図書番号 KK7-043 改 1
提出年月日 2020年6月24日
東京電力ホールディングス株式会社

工事計画に関するヒアリングにおける事前確認について（非常用電源設備）

○対象資料名：【非常用電源】主要設備リスト

工事計画認可申請	第9-1-1-4-3-1図
柏崎刈羽原子力発電所第7号機	
名	その他発電用原子炉の附属施設のうち非常用電源設備のうち非常用発電装置 (監視測定設備用電源設備) の構造図 モニ
称	タリングポスト用発電機 (その1)
東京電力ホールディングス株式会社

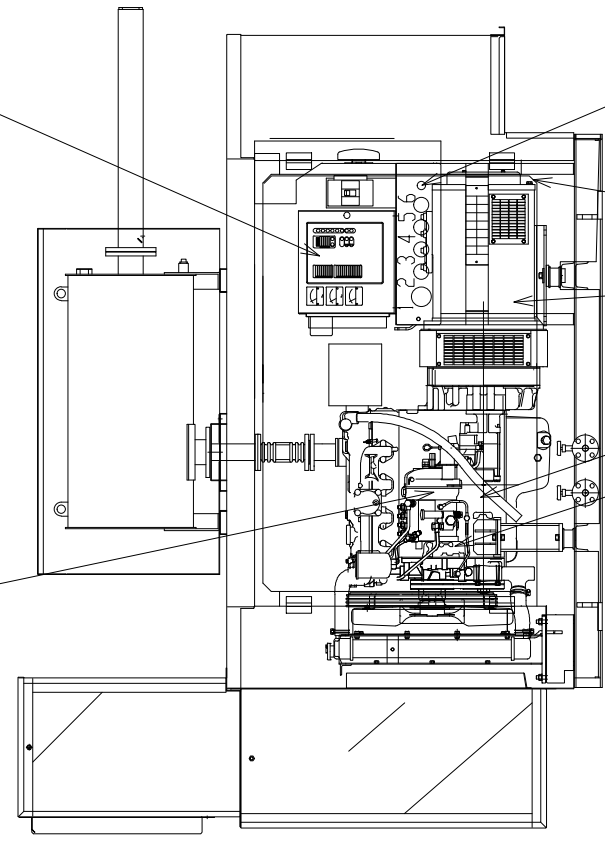
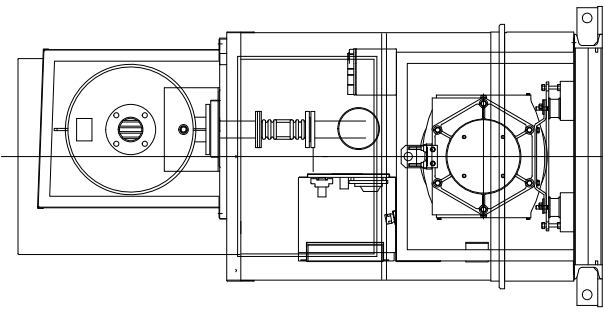
<p>《回答》</p> <ul style="list-style-type: none"> ・2個のタンクは連結されており、タンクに設置されている燃料センサ（フロートスイッチ）にて燃料の液位を検知しております。残油量約80L（タンク1個あたり約40L）に相当する液位に達した場合、当該電源設備が停止致します。
	<p>3) 配置図(9-1-1-3-1-3 図)で、「D/G軽油タンク設置エリア」とあるが、運用手順、構造含めてどのようなタンクか説明すること。今回の申請に無い理由を説明すること。</p> <p>《回答》</p> <ul style="list-style-type: none"> ・非常用ディーゼル発電設備で申請をしている「軽油タンク（重大事故等時のみ6、7号機共用）」及び代替交流電源設備で申請をしている「軽油タンク（6号機設備、重大事故等時のみ6、7号機共用）」が当該タンクに該当致します。 <p>なお、各軽油タンクの運用方法につきましては以下となります。</p> <p>○7号機の軽油タンク （軽油タンク（重大事故等時のみ6、7号機共用））</p> <ul style="list-style-type: none"> ・当該タンクに接続される常設配管を使用し、非常用ディーゼル発電設備の連続運転に必要な燃料の供給を行います。 ・当該タンクからタンクローリを用いて軽油の抜き取りを行い、各可搬型SA設備へ燃料補給を行います。 <p>○6号機の軽油タンク （軽油タンク（6号機設備、重大事故等時のみ6、7号機共用））</p> <ul style="list-style-type: none"> ・当該タンクからタンクローリを用いて軽油の抜き取りを行い、各可搬型SA設備へ燃料補給を行います。
<p>（監視測定設備用電源設備）構造図</p>	<p>1) MP用発電機の構造図で、内燃機関、励磁装置、機関付冷却水ポンプは、どこに図示されているでしょうか。図示されていない場合は、他に図示されていない機器がないか確認すること。</p> <p>《回答》</p> <ul style="list-style-type: none"> ・事前提出資料におきまして構造図の添付が抜けておりましたので改めて提出致します。当該図面は添付資料(2)の第9-1-1-4-3-1 図が対象となり、図示されていない機器については本図面にて確認できることとなります。

工事計画認可申請書	第1-4-3図
柏崎刈羽原子力発電所第7号機	
名称	直流全体単線結線図 (その1)
東京電力ホールディングス株式会社

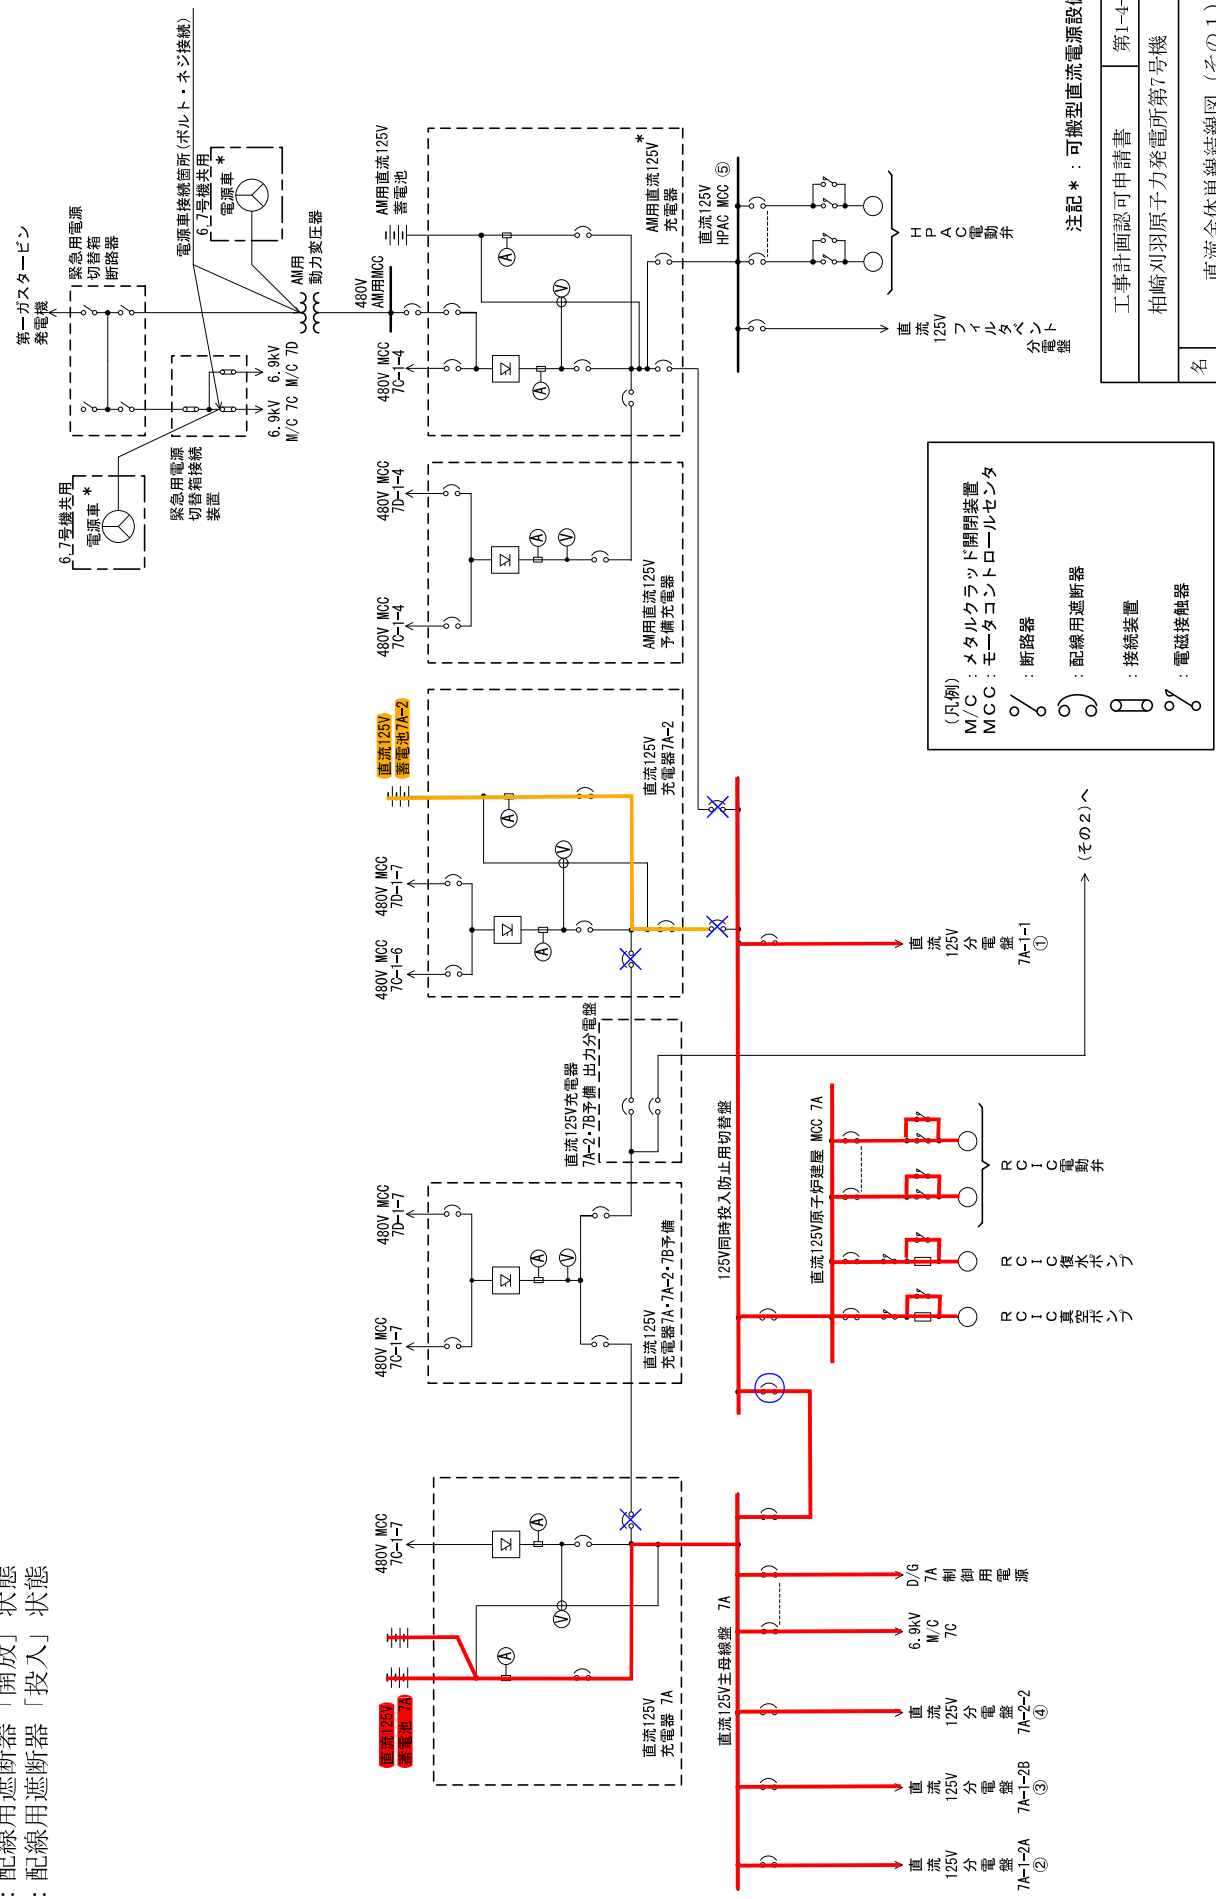
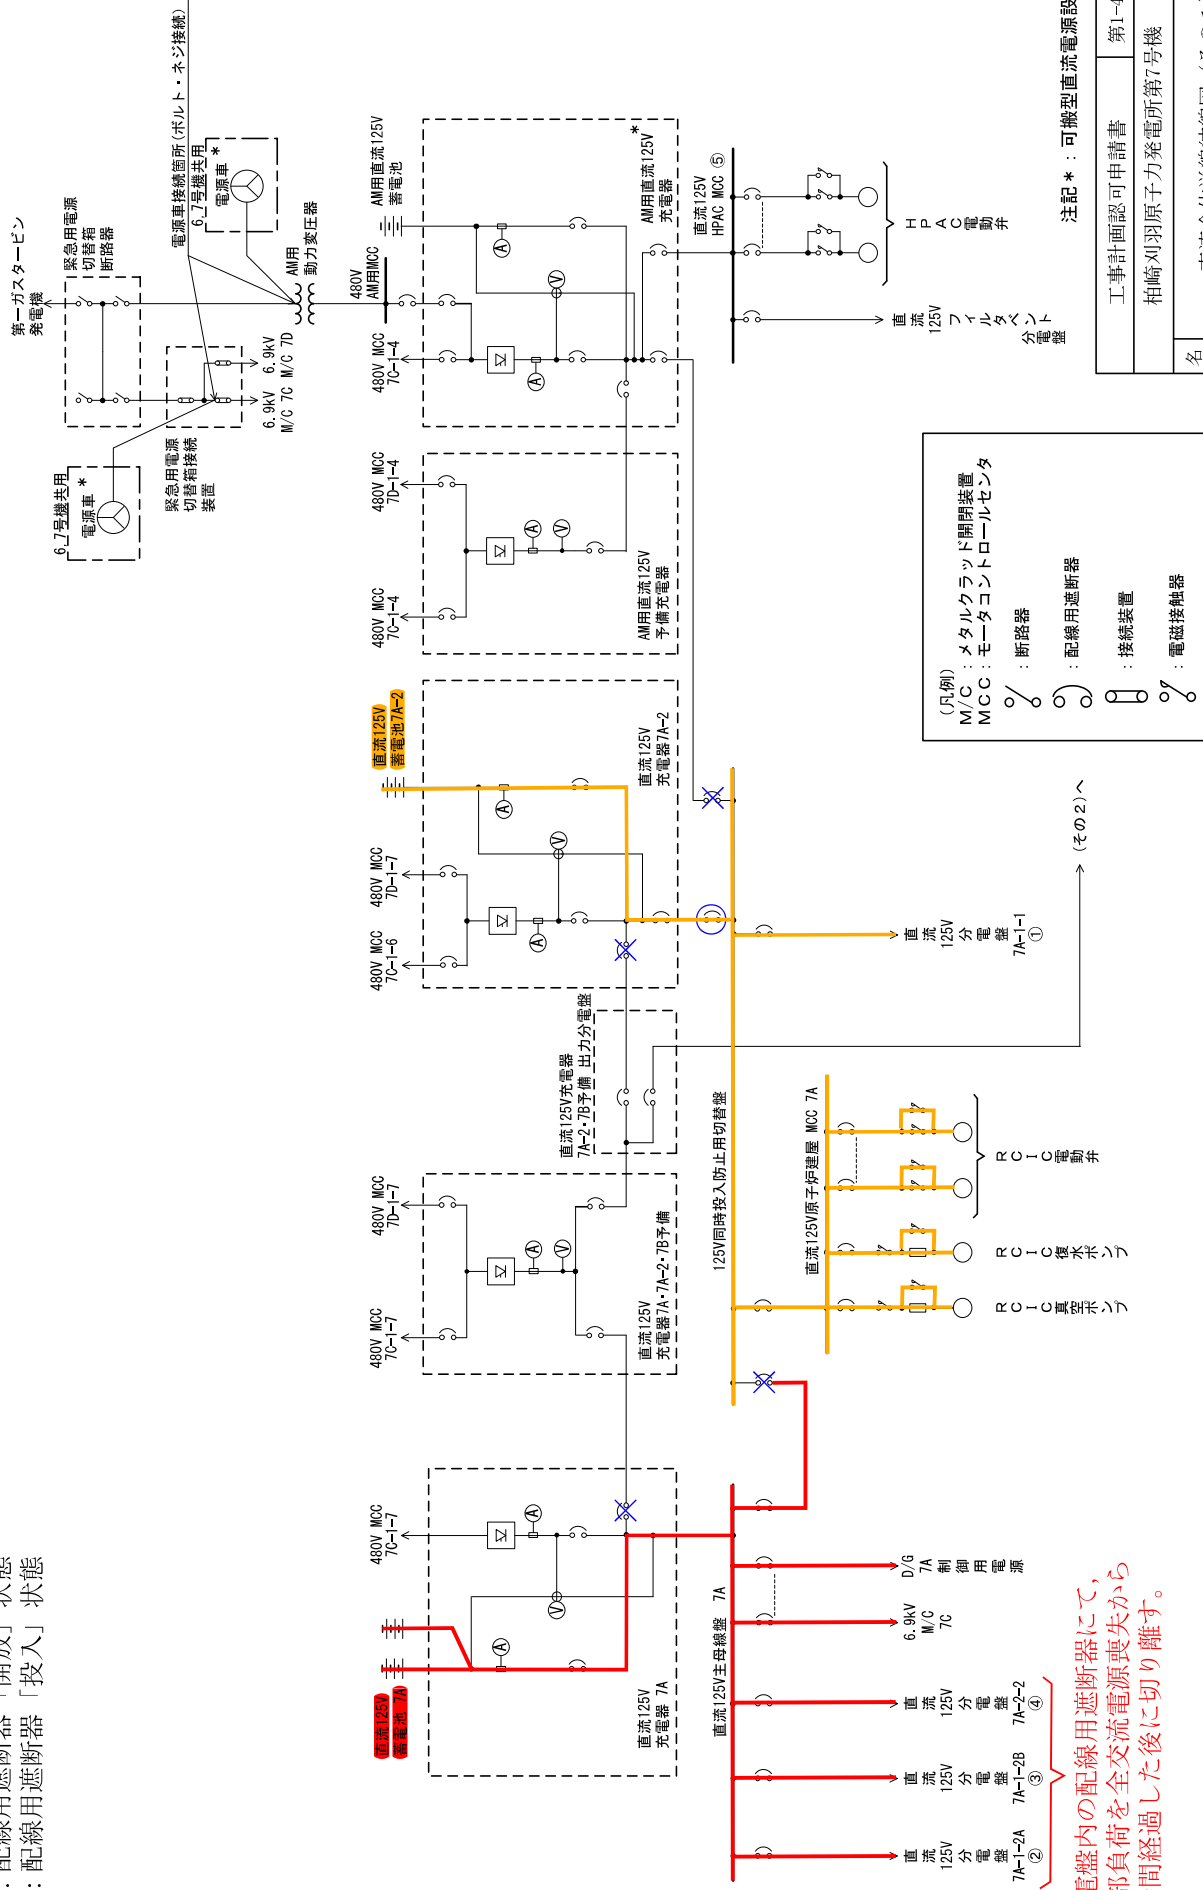
<p>P92 直流125V蓄電池</p>	<p>2) 容量換算時間Kの算出法(1分、480分、720分)について、例示すること。</p> <p>《回答》</p> <ul style="list-style-type: none"> 1分及び480分のK値につきましては、蓄電池メーカー保有の容量換算係数グラフ(600分までのK値が記載されているグラフ)の読み取り値を記載しております。 720分のK値につきましては、上記グラフの範囲を超えることから電池工業会規格SBA S0601「据置蓄電池の容量算出法」に記載されている下式で算出しております。 $K = K_m - T_m + T$ <p>K: 放電時間Tに対応する容量換算時間(時間) Km: 容量換算係数のカーブで示される最大放電時間Tmに対応する容量換算時間(時間) Tm: 最大放電時間: 10(時間) T: 放電時間(時間)</p> <p>《例: 蓄電池7A: 制御弁式蓄電池、720分のK値》</p> $T_m: 10(時間)、T: 12(時間) = (720分)$ $K = K_m - T_m + T$ $= 10.32 - 10 + 12$ $= 12.32$ <p>・蓄電池容量計算に使用するK値の算出方法について、添付資料(7)(8)に示します。</p>
<p>P92~P122</p>	<p>3) 「~蓄電池7Aの不要な負荷の切離しと、RCICを含めた一部の負荷を蓄電池7A-2へ切り替えることにより8時間、その後、蓄電池7Aを4時間以上」、とあるが具体的な切替え手順を説明すること。</p> <p>《回答》</p> <ul style="list-style-type: none"> 具体的な切替え手順につきましては、添付資料(3)「DB時における直流125V蓄電池7A、7A-2の給電範囲」に纏めましたので、当日説明差し上げます。
